执行工程建设标准及强制性条文等 疑难问题解答（2021年版）

武汉市城乡建设局

市城建局关于印发《执行工程建设标准及强制性条文等疑难问题解答》（2021年版）的通知

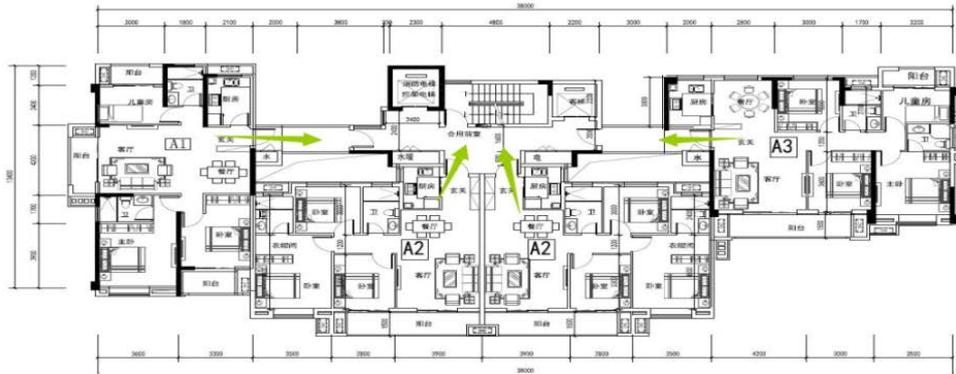
1.2.7 疑难点：住宅设剪刀梯时，一个楼梯直接对外，另一个楼梯通过大堂疏散出去，公共部分只有大堂一个出口，可否？另外，一层住户通过大堂这一个出口疏散，可否？

解 答：执行《建筑设计防火规范》GB50016-2014（2018 版）5.5.28 条。此条文说明已有解释：在首层的对外出口，要尽量分开设置在不同方向。当首层的公共区无可燃物且首层的户门不直接开向前室时，剪刀梯在首层的对外出口可以共用，但宽度需满足人员疏散的要求。

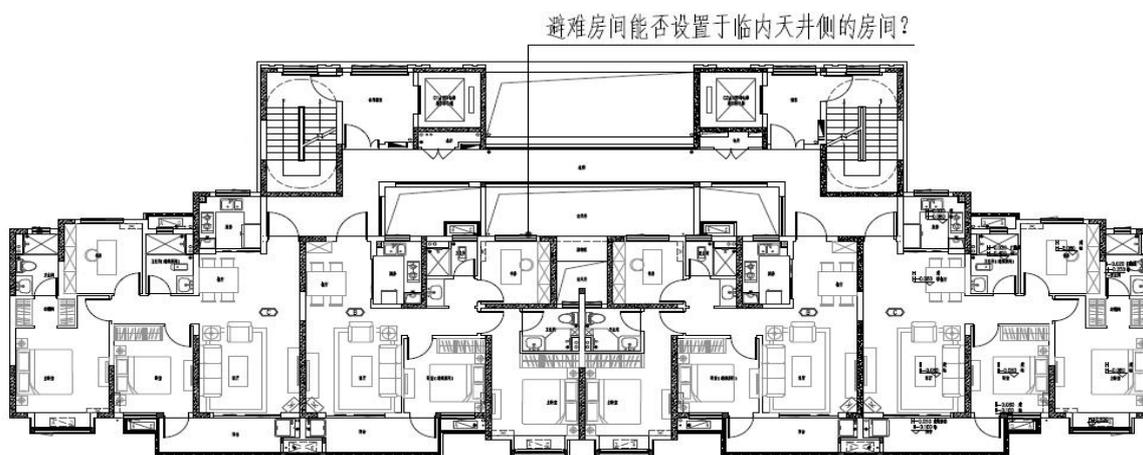
1.2.15 疑难点：根据《建筑设计防火规范》GB50016-2014（2018 年版）第 5.5.30 条要求户门及安全出口的净宽为 0.9m。请问施工图中预留门洞宽度是否按门的净宽 0.9+0.15（预留门框及门扇影响）=1.05m 考虑？

解 答：建议门洞的宽度尺寸按照 1050mm。

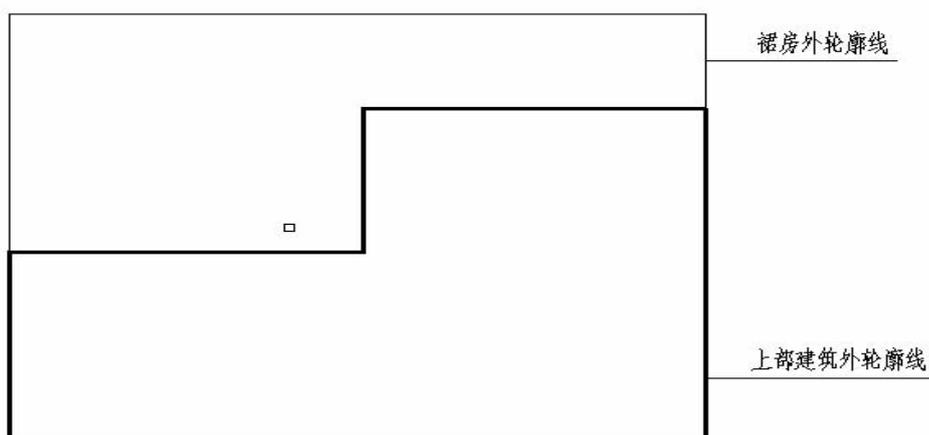
5.5 疑难点：建筑物凸凹尺寸的判断建筑物平面凹凸尺寸比例计算，挑出的部分（例如阳台）是否不予考虑，只以竖向抗侧力构件的外轮廓线进行计算。竖向体型收进结构的认定，如果遇到下图所示情况时，缩进比例以那个边为准？是否判断为竖向体型收进结构？

解 答：只以竖向抗侧力构件的外轮廓线进行计算。图示情况下可按《高层建筑混凝土结构技术规程》（JGJ3—2010）第 3.4 节有关规定执行。图示情况以上部建筑外轮廓为准。是否为竖向体型收进可按《高层建筑混凝土结构技术规程》（JGJ3—2010）第 10.6.1 条执行。
